Mission régionale d'autorité environnementale

**Avis délibéré de la mission régionale
d'autorité environnementale
Hauts-de-France
sur le projet de création d'une centrale photovoltaïque
sur la commune de Tergnier (Tergnier - Zone Ouest) (02)
Étude d'impact du 3 avril 2024**

n°MRAe 005736/AP

AVIS DÉLIBÉRÉ n°005736/AP adopté lors de la séance du 13 novembre 2025 par
la mission régionale d'autorité environnementale Hauts-de-France

Carte localisant les surfaces déboisées, source étude d'impact page 276

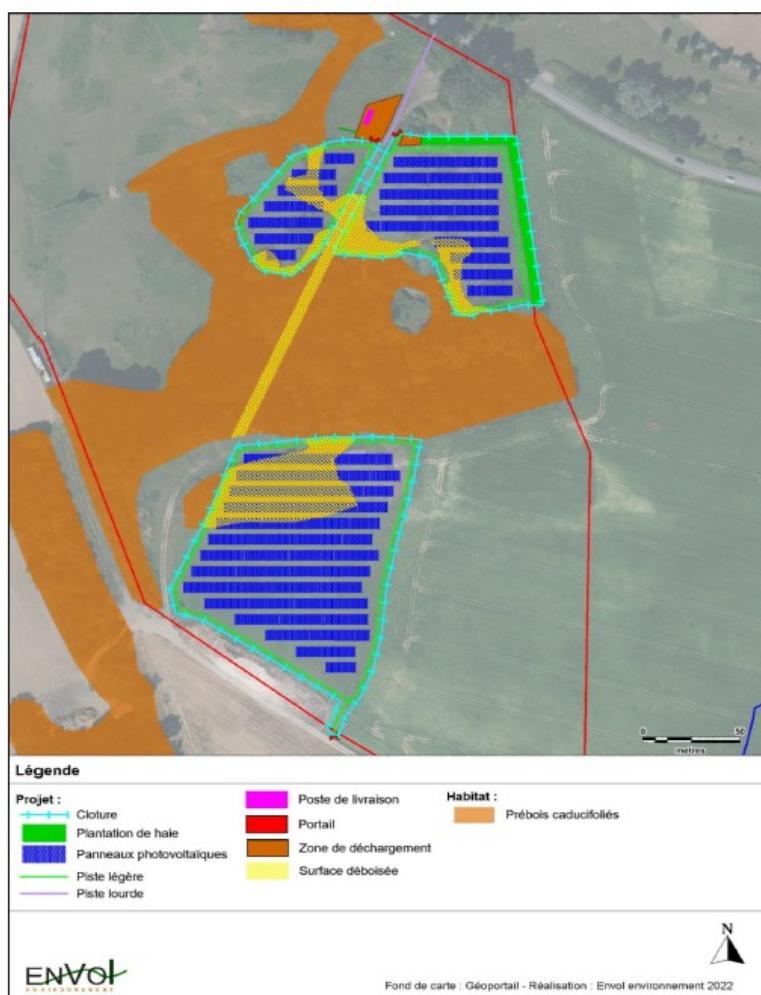
Le projet prévoit plusieurs mesures dont l'évitement de 2,7 hectares de pré-bois sur trois hectares (mesure E7), l'implantation d'une clôture avec la mise en place de passes faune (mesure E8) et la mise en place d'une haie dense surélevée en limite nord et nord-est.

Il est prévu, en mesure de réduction, une adaptation de la période des travaux sur l'année concernant la faune (mesure R5) et un suivi écologique du chantier par un écologue qui pourra, si des zones sensibles sont identifiées, mettre en place des zones tampon de 50 mètres autour de celles-ci par balisage et les travaux y seront proscrits (mesure R6).

Enfin le projet prévoit (mesure R10) une gestion écologique des habitats par le pâturage d'ovins ou la fauche tardive dans la zone d'emprise du projet.
